**AVIS RELATIF À LA PROTECTION
CONTRE LES EVENTUELS EFFETS NOCIFS ET NUISANCES
PROVOQUÉS PAR LES RAYONNEMENTS NON IONISANTS
GÉNÉRÉS PAR DES ANTENNES ÉMETTRICES STATIONNAIRES**

Commune : GEMBLOUX - Exploitant : PROXIMUS

Référence exploitant : 81SVN_01

Rapport n° 3360 / 2023

Figure 1 : Vue en plan des lieux de séjour et des points de contrôle

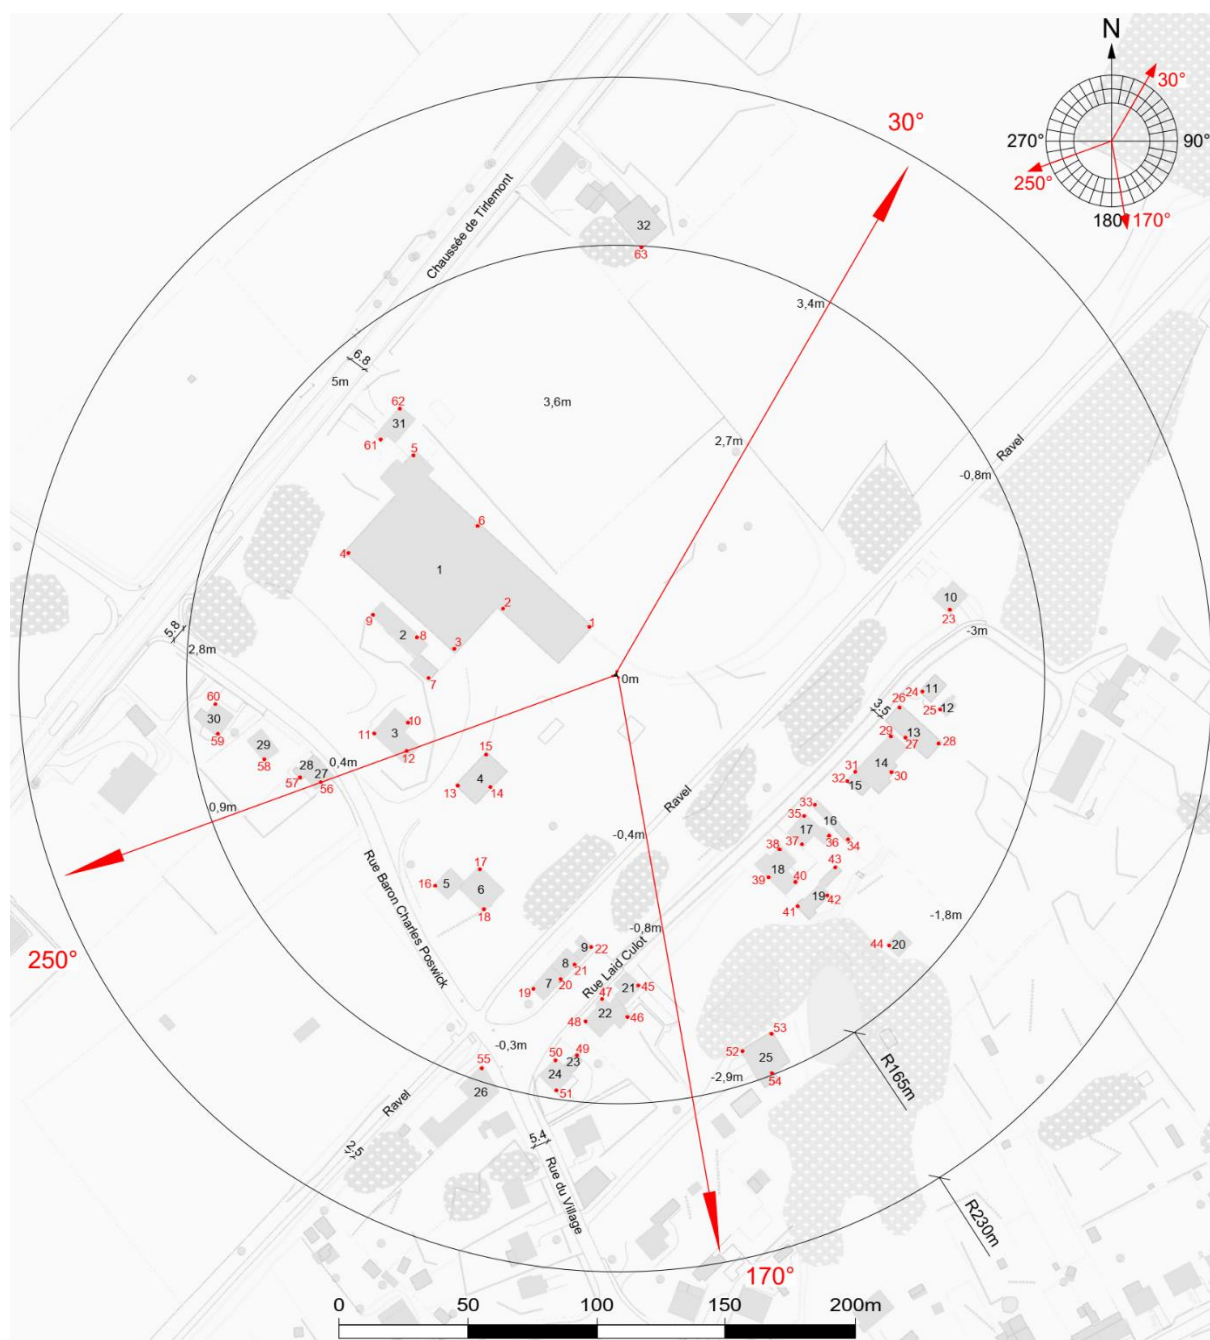
- le numéro du point de contrôle repris sur un des plans de la figure 1;
- le numéro du LS dans lequel se trouve le point de contrôle de la 1^{ère} colonne ;
- l'atténuation d'obstacle prise en compte pour le calcul de l'indice d'exposition dans le LS ;
- le résultat du calcul de l'indice d'exposition.

N° point de contrôle	LS	Atténuation (dB)	Indice d'exposition relatif à la limite par installation IE_i
12	LS3	3,0	0,294
10	LS3	3,0	0,263
11	LS3	3,0	0,260
56	LS27	3,0	0,173
45	LS21	3,0	0,172
21	LS8	3,0	0,163
57	LS28	3,0	0,151
22	LS9	3,0	0,147
47	LS22	3,0	0,146
18	LS6	3,0	0,141
20	LS7	3,0	0,136
46	LS22	3,0	0,135
17	LS6	3,0	0,128
19	LS7	3,0	0,118
16	LS5	3,0	0,118
48	LS22	3,0	0,117
58	LS29	3,0	0,106
52	LS25	3,0	0,094
53	LS25	3,0	0,090
40	LS18	3,0	0,087
49	LS23	3,0	0,085
39	LS18	3,0	0,081
37	LS17	3,0	0,075
50	LS24	3,0	0,074
54	LS25	3,0	0,067
36	LS17	3,0	0,064
9	LS2	3,0	0,063
41	LS19	3,0	0,058
13	LS4	3,0	0,058
51	LS24	3,0	0,054
42	LS19	3,0	0,053
59	LS30	3,0	0,051
35	LS17	3,0	0,050
55	LS26	3,0	0,049
4	LS1	3,0	0,048

Figure 2 : Vue en plan des installations d'antennes dans un rayon de 300 mètres autour de l'installation faisant l'objet de la demande d'avis

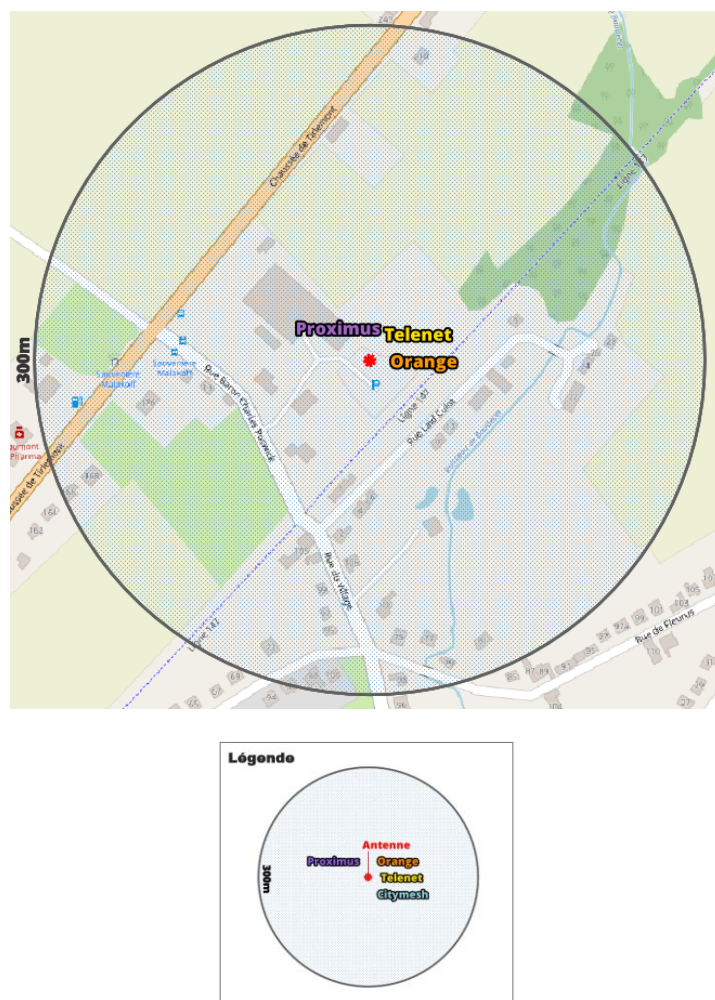
Le plan en projection verticale de la figure 2 indique la localisation des antennes actives éventuelles visées par le décret et situées dans un rayon de 300 mètres autour de l'installation référencée dans le paragraphe 2. Les données de localisation de ces antennes et les avis correspondant sont accessibles via le cadastre en ligne des antennes émettrices stationnaires⁶.

Compte tenu du nombre d'installations localisées dans la figure 2, il apparaît que l'intensité du rayonnement électromagnétique généré, dans les lieux de séjour situés à proximité de l'installation référencée dans le paragraphe 2, par l'ensemble des antennes émettrices stationnaires de l'ensemble des exploitants du même site d'antennes émettrices stationnaires respecte la limite fixée à l'article 4, § 2 du décret.
